Friedhofsgestaltung und Friedhofserweiterung in Niederkreuzstetten

Gesammelte Ideen und Meinungen – Empfehlungen und Entwürfe

(Zahlen [1] bis [7] beziehen sich auf den Planentwurf von DI E. Millonig)

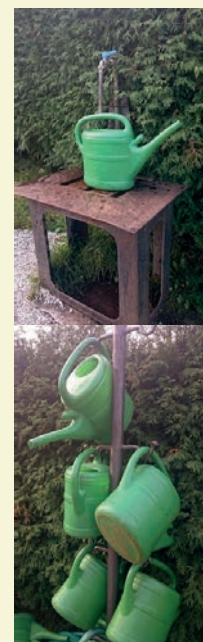
- Empfohlen wird, den Hauptweg mittig bis zum obersten Querweg zu befestigen, um barrierefreie Benützung möglich zu machen (für Sargwagen, Rollstühle, Rollatoren, Kinderwagen, Scheibtruhen, ...). Bergab und quer ohne Steigung ist das Befahren des Schotters leichter. (Alternativ: zusätzlich Längswege links und rechts befestigen. Kosten?)

- Ebenso den obersten Querweg von Mitte bis zum Tor (im oberen Erweiterungsteil des Friedhofes [1]) befestigen
- Empfohlen werden für die Befestigung der beschriebenen Wege wasserdurchlässige Formen von Bodenbelägen, um Regenwasserversickerung zu fördern, Unkrautbewuchs zu dämmen und trotzdem barrierefreies Begehen zu erreichen (z.B. wasserdurchlässiger Fertigtrockenbeton)

- Im zentralen Bereich beim großen Kreuz einen kleinen befestigten Platz schaffen [2]
- Derzeit wird mit gemeindeeigener Fräse der Schotter auf breiteren Wegen bearbeitet.

- Im zentralen Bereich rund um das große Kreuz mit dem Kniebänkchen[2] einen kleinen befestigten Platz schaffen, der Schatten (Baum statt Thuje, Pergola mit Rankgewächsen) und eine Sitzgelegenheit bietet;
- Im Verbund mit Gerätehaus überdachten Bereich für Kerzenautomat und sonstige Bereitstellungen, sowie Trinkwasserhahn – schaffen
- Bereitstellungen
 - » Kerzenautomat oder Kerzenverkauf auf Geldeinwurfbasis (umweltfreundliche Kerzen, Nachfüllkerzen)
 - » Zündhölzer
 - » Unkrautharke
 - » Trinkwasserhahn
- WC-Anlage (im Gerätehaus oder daran angebaut, Rückseite/Erweiterungsbereich)
- Gerätehaus renovieren – ev. mit angebundener Überdachung der Wasserstelle
- Mistkübel verbauen (Holz, Grünpflanzungen, ...)
- Beschilderung/Wegweiser zum Friedhof (Wienerstraße, Zentrum)

- Keine erhabenen Gräber oder Wege – wegen Pflege (Rasenmähen, ...); eher Metallkanten als Grenzen und flacher Abschluss der Gräber zur Umgebung
- Bei traditionellen Gräbern wenig bis kein Abstand zwischen Grabanlagen nach Vorbild vieler Friedhöfe im westlichen Bundesgebiet (geringerer Pflegeaufwand)
- Wege als Schotterrasen oder Mischwege (Pflasterung, ...) ausbilden, vor allem im Bereich der Naturbestattungsanlage
- Schaffung einer Urnenwand an der Rück-

seite der neu renovierten, früheren südlichen Außenmauer [3]

- Im Erweiterungsteil ganz oben ein Tor für die Erschließung des Friedhofes von dieser Seite mit 2 – 3 Parkmöglichkeiten außerhalb des Friedhofes (Begrenzung teilweise nach innen rücken) [4] – wichtig v.a. für Gemeindearbeiter.

- Befestigten Weg vom bestehenden Parkplatz vor dem Erweiterungsteil zum Tor [5] schaffen
- Begrenzung südlich zum nächsten (Bau-)Grund
 - » Mauer oder
 - » Zaun plus blickdichte Hecke (schon jetzt pflanzen!)

- Auch Urnenhaine/Urnenfelder (Plan DI Millonig [6]) würden angenommen werden.
- Ebenso ist eine Naturbestattungsanlage wie in Landendorf (Wiesenbestattung) gut vorstellbar (Plan DI E. Millonig [7])
